【リビジョンアップ】

R20TS1137JJ0100

ファームウェアアップデート向け開発支援ツール QE for OTA V2.2.0

図1 [OTA ワークフロー (QE)] ビューと 2nd OTA プロジェクト作成ガイド

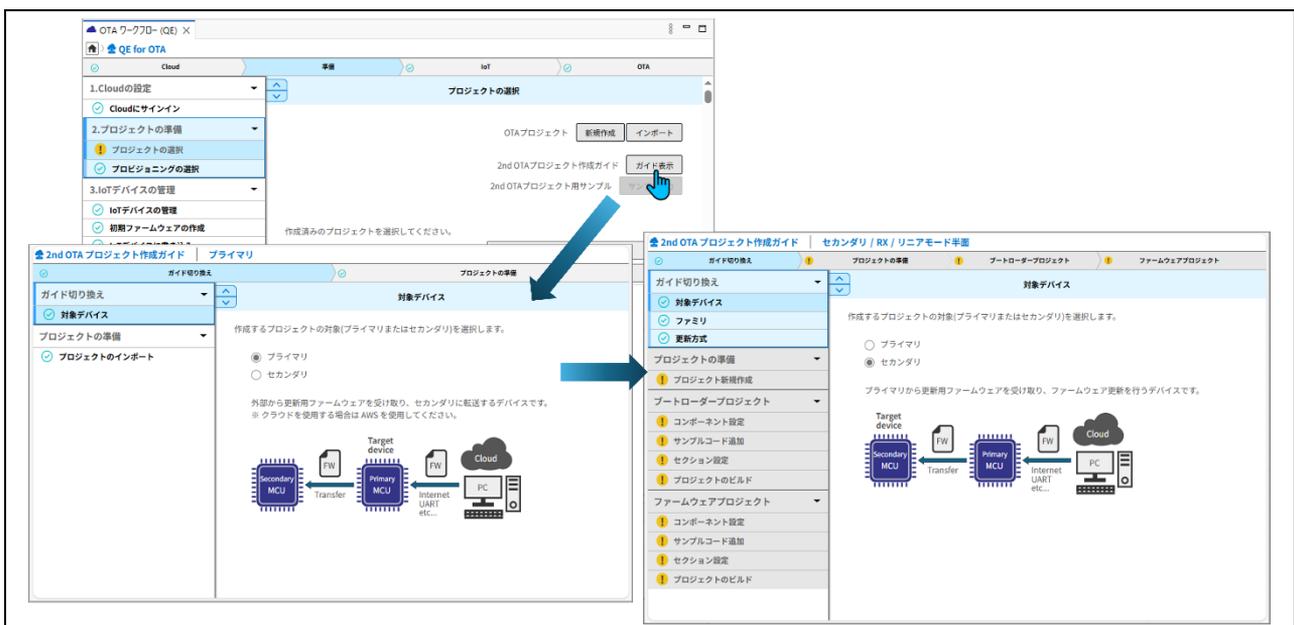
- Secondary MCU に対するファームウェア更新機能

Primary MCU に UART で接続された Secondary MCU のファームウェア更新に対応しました。[OTA ワークフロー (QE)] ビューから 2nd OTA プロジェクト作成ガイドにしたがって実施します、ファームウェア更新に対応した Secondary MCU のプロジェクトの作成からファームウェア更新までの作業が簡単にできます。
